Сто пятьдесят вторая сессия

**Соглашение 1958 года – Рассмотрение проектов
поправок к действующим правилам,
предложенных GRPE**

Предложение по дополнению 1 к поправкам серии 06 к Правилам № 83 (выбросы транспортными средствами категорий M₁ и N₁)

Представлено Рабочей группой по проблемам энергии и загрязнения окружающей среды*

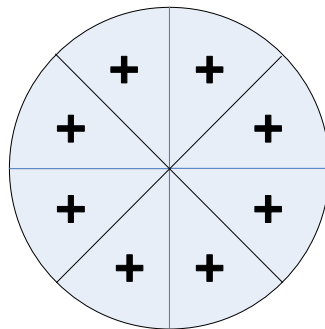
Приложение 4, пункт 6.1.3 изменить следующим образом:

"6.1.3 На транспортное средство направляют с переменной скоростью поток воздуха. Скорость подачи воздуха должна находиться в рабочих пределах от 10 км/ч до не менее 50 км/ч или в качестве альтернативного варианта, по просьбе изготовителя, - в рабочих пределах от 10 км/ч до не менее максимальной скорости используемого цикла испытания. Линейная скорость воздушного потока на выходе воздуходувки должна быть в пределах ± 5 км/ч по отношению к скорости вращения соответствующего бегового барабана в диапазоне от 10 км/ч до 50 км/ч. В диапазоне свыше 50 км/ч линейная скорость воздушного потока должна оставаться в пределах ± 10 км/ч по отношению к скорости вращения соответствующего бегового барабана. При скорости вращения бегового барабана менее 10 км/ч скорость воздушного потока может равняться нулю.

Вышеуказанную скорость воздушного потока определяют как среднее значение ряда измерительных точек:

- a) для воздуходувок с прямоугольными выпускными отверстиями – точки расположены в центре каждого прямоугольника, разделяющего все выпускное отверстие воздуходувки на девять секторов (причем как горизонтально, так и вертикально это выпускное отверстие делят на три равные части);
- b) для воздуходувок с круглыми выпускными отверстиями – выпускное отверстие делят на восемь равных секторов вертикальными, горизонтальными и наклоненными под углом 45° линиями. Измерительные точки располагают на пересечениях биссектрис каждого из секторов ($22,5^\circ$) с окружностью радиусом в две трети радиуса выпускного отверстия (как показано на схеме ниже).

При проведении этих измерений перед вентилятором не должно находиться транспортного средства или других препятствий.

Устройство, используемое для измерения линейной скорости воздушного потока, должно располагаться на расстоянии 0–20 см от воздуховыпускного отверстия.
